Acuerdo 987 Por el cual se aprueba la incorporación del cambio en los límites de generación y absorción de potencia reactiva de las unidades de la planta de generación Alto Anchicayá y las respectivas curvas de carga

987

6 Julio, 2017

Aprobar la declaración de una nueva curva operativa de carga de las unidades de la planta de generación Alto Anchicayá, en las que se define la capacidad para entrega y absorción de potencia reactiva de la unidad en función de la potencia activa generada.
UNIDAD 1

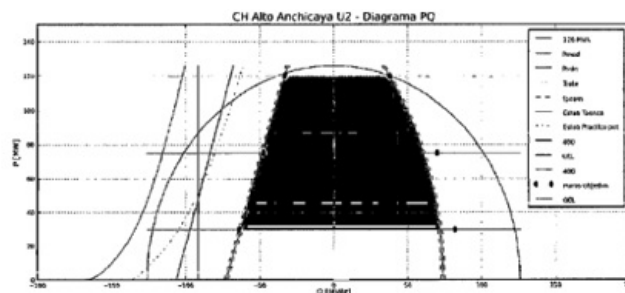
Unidad	Parámetro a Modificar	Valor Anterior	Valor Nuevo
Alto Anchicaya Unidad 1	Cap Gen reactivos (Mvar) en 115 MW	55	48
	Cap Gen reactivos (Mvar) en 75 MW	55	67
	Cap Gen reactivos (Mvar) en 30 MW	55	77.5
	Cap Abs reactivos (Mvar) en 115 MW	-29	-44
	Cap Abs reactivos (Mvar) en 75 MW	-29	-45
	Cap Abs reactivos (Mvar) en 30 MW	-29	-49

UNIDAD 2

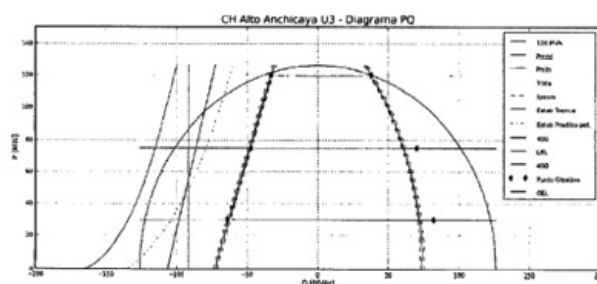
Unidad	Parámetro a Modificar	Valor Anterior	Valor Nuevo
Alto Anchicaya Unidad 2	Cap Gen reactivos (Mvar) en 120 MW	55	38
	Cap Gen reactivos (Mvar) en 75 MW	55	60.5
	Cap Gen reactivos (Mvar) en 30 MW	55	71.5
	Cap Abs reactivos (Mvar) en 120 MW	-29	-33
	Cap Abs reactivos (Mvar) en 75 MW	-29	-47
	Cap Abs reactivos (Mvar) en 30 MW	-29	-64
